“Progetto operativo di bonifica e MISP” (Aecom, marzo 2026): valutazioni tecniche di ARPAV

Nella prima parte del documento sono richiamati gli aspetti ritenuti più rilevanti dal punto di vista geologico e idrogeologico, ed esposte le valutazioni tecniche in merito; un’analisi più approfondita riguarda le simulazioni previsionali con modello numerico di flusso e il modello geologico concettuale alla base del progetto. Queste valutazioni sono a supporto delle successive osservazioni, illustrate nella seconda parte del documento (capitolo 4), che potranno eventualmente assumere carattere prescrittivo laddove condivise e recepite dagli Enti partecipanti alla CdS.

Sezione A-A' (Tavola 01 di Allegato 4 – modello numerico)

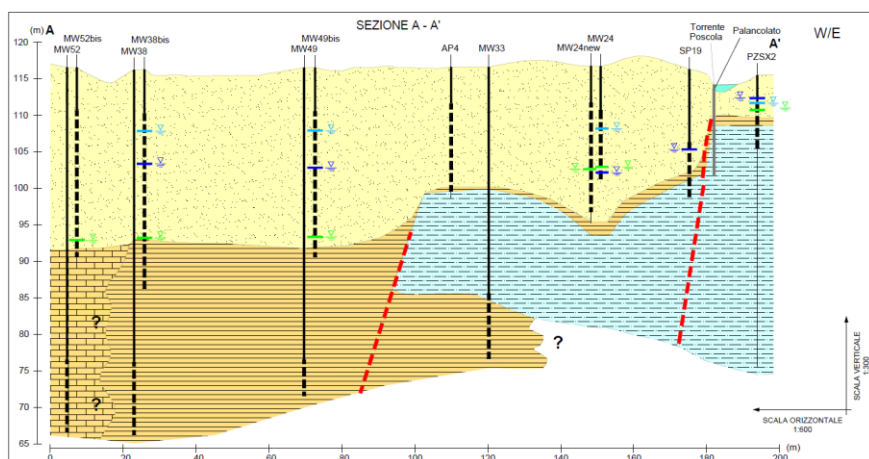
La faglia in corrispondenza del palancolato esistente è supportata da dati o osservazioni durante i lavori? Si rimanda alle perplessità espresse a inizio capitolo.

Si suggerisce di verificare le stratigrafie di MW24 e MW24-new, che sembrano non richiedere quell'avvallamento nel top delle calcareniti, necessario solo per il top delle marne.

Come si ricavava dalla precedente sezione, sul lato ovest permangono incertezze geologiche, evidenziate anche sulla sezione. Si rileva che le stratigrafie di MW38 (interno) e MW52 (esterno) sono molto diverse: nel primo viene intercettato uno spessore importante di argille (almeno 12 m), assente nel secondo.

Sezione B-B' (Tavola 02 di Allegato 4 – modello numerico)

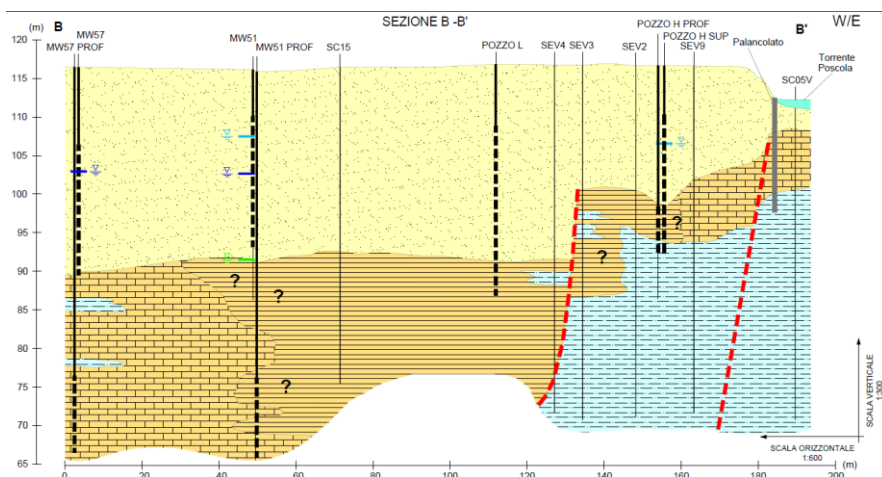
La faglia in corrispondenza del palancoolato esistente è supportata da dati o osservazioni durante i lavori? A che profondità il palancoolato ha incontrato le marne?

La ricostruzione nel lato ovest è ancora piuttosto incerta. Potrebbero esserci livelli a bassa permeabilità a profondità raggiungibili, nei quali intestare il diaframma. Come evidenziato nella sezione L-L' che in questa zona si interseca con questa sezione.

Sezione C-C' (Tavola 03 di Allegato 4 – modello numerico)

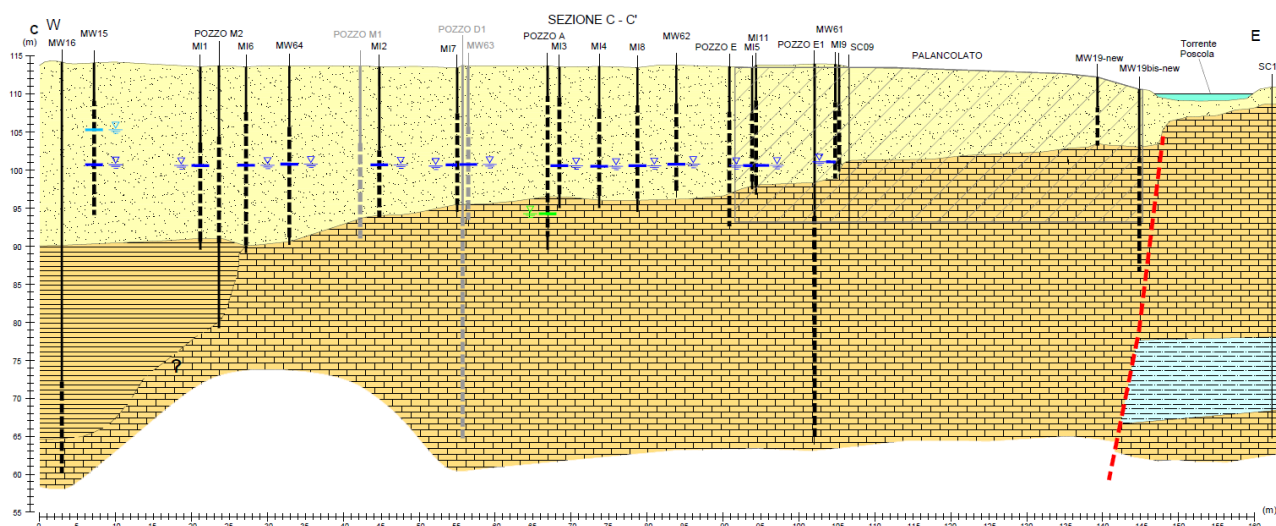
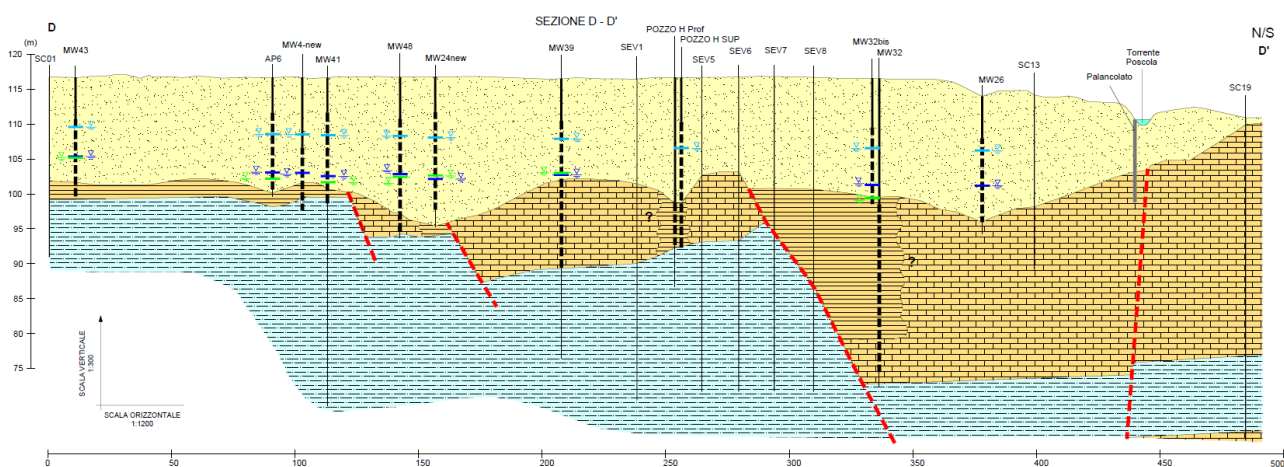
La sezione, allineata con Barriera Sud, è coerente alla sezione 2-2' WSP.

La faglia in corrispondenza del palancoolato esistente è supportata da dati o osservazioni durante i lavori? A che profondità il palancoolato ha incontrato le marne?

Ad est della faglia e del Poscola nel punto SC19, esaminando i logs stratigrafici, secondo Aecom ci sono marne, secondo WSP calcareniti grigie.

La zona con più margini di incertezza è a ovest: sia WSP che Aecom interpretano questa zona come un cappellaccio di alterazione delle calcareniti.

Sezione E-E' (Tavola 05 di Allegato 4 – modello numerico)

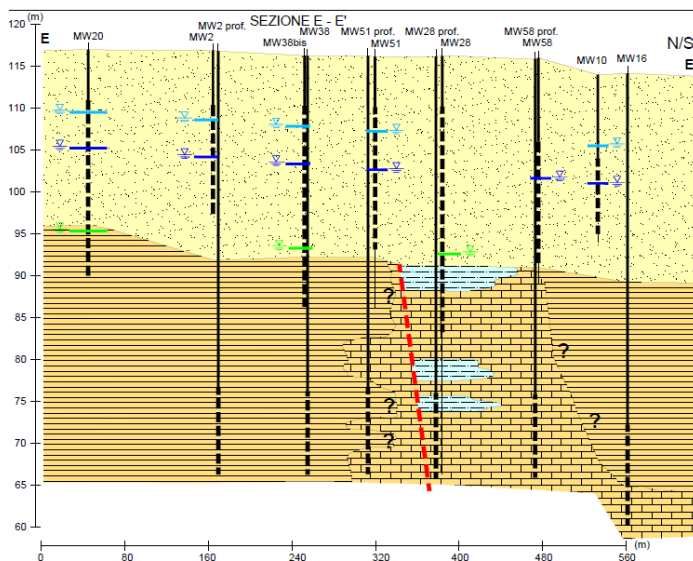
La sezione si sviluppa lungo il confine ovest, coincide con la traccia del DIAFRAMMA PERIMETRALE DI PROGETTO (rappresenta metà della sezione L-L').

Questa sezione è disegnata “compressa” rispetto alla sezione L-L'.

Si rimanda alle osservazioni puntuali esposte per la sezione L-L' nel tratto di sezione del DIAFRAMMA DI PROGETTO.

Sezione F-F' (Tavola 06 di Allegato 4 – modello numerico)

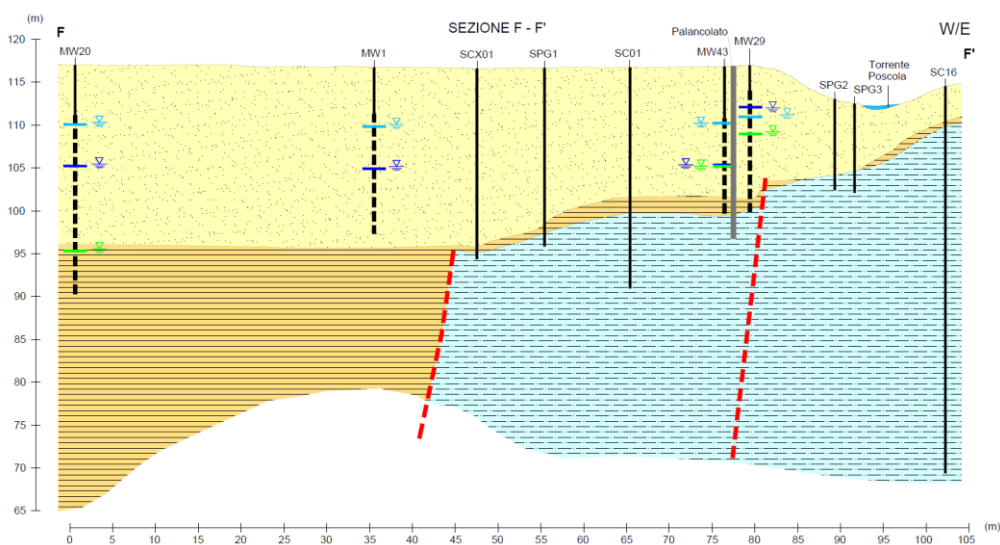
In questa sezione si rilevano significative incongruenze con la sezione 1-1' di WSP.

WSP non rappresenta faglie su questa sezione. Inoltre, rappresenta le alluvioni che poggiano direttamente sulle marne (senza quella lente sottile di calcareniti), di cui si trova conferma nei logs stratigrafici.

Al fondo di MW20 si intercetta il top delle marne, a profondità che sembrano in continuità con SCX01; pertanto, la faglia di sinistra sembra non necessaria. Analogamente per la faglia di destra, perché le quote del top delle marne si potrebbero raccordare anche senza quel gradino.

Non è chiaro sulla base di quali dati siano introdotte queste due faglie nel modello concettuale (quella più a est aggiunta da gennaio 2026).

La differenza è sostanziale ai fini del progetto, perché secondo il modello Aecom in questo spigolo NO il diaframma perimetrale si intesterebbe nelle calcareniti; secondo il modello WSP nelle marne.

Figura 10. Proposta di cluster piezometrici per il monitoraggio idraulico e idrochimico: cluster esistenti in viola, cluster proposti dai Progettisti in rosso, cluster proposti da ARPAV in magenta.

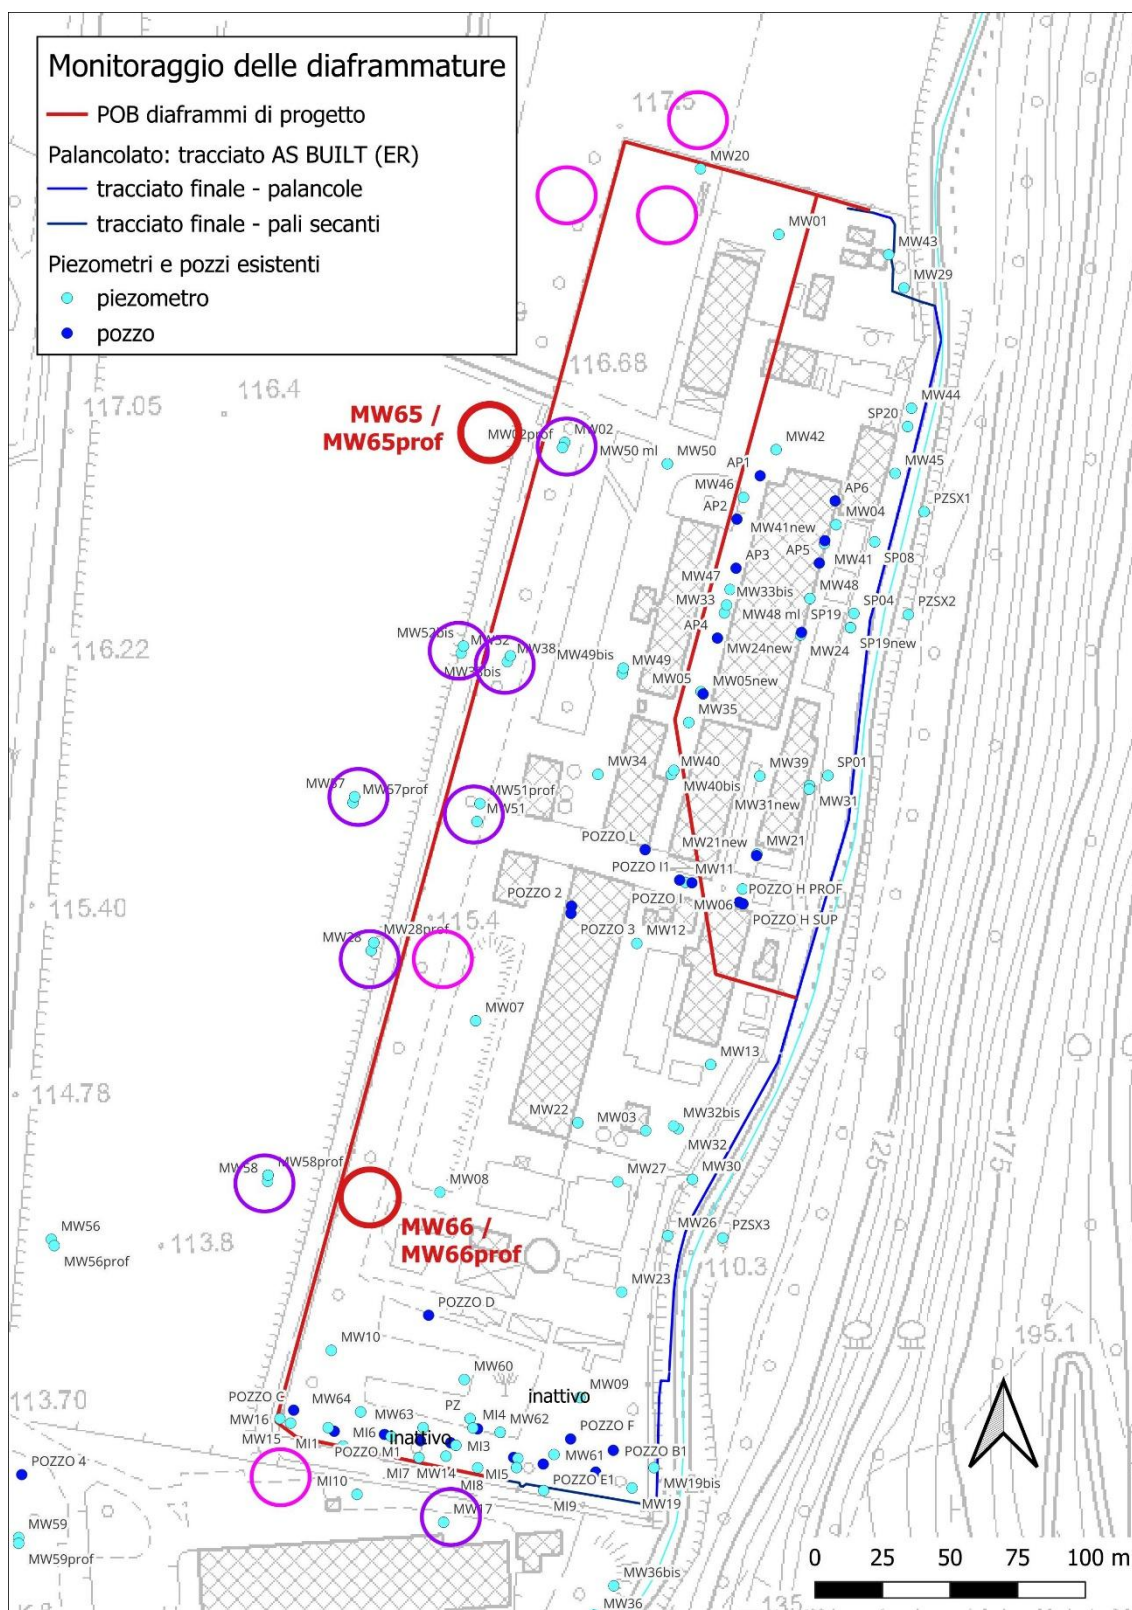
In riferimento alle **Mappe freaticmetriche (Cap. 15.1.2.1)**, si ritengono necessarie le seguenti:

- elaborare mappe con spaziatura isopieze di minimo 0,5 m su tutto il sito e dettaglio di 0,25 m sulle aree con maggiore densità di piezometri (es. barriera sud); rappresentare ed etichettare con valore di carico idraulico anche i valori esclusi dalle elaborazioni per scelta dei Progettisti, esplicitandolo nel testo;
- restituire i livelli piezometrici anche su sezioni idrostratigrafiche trasversali alle opere di diaframmatrice, passanti per tutte le coppie di cluster, allo scopo di visualizzare le differenze di carico tra esterno ed interno.
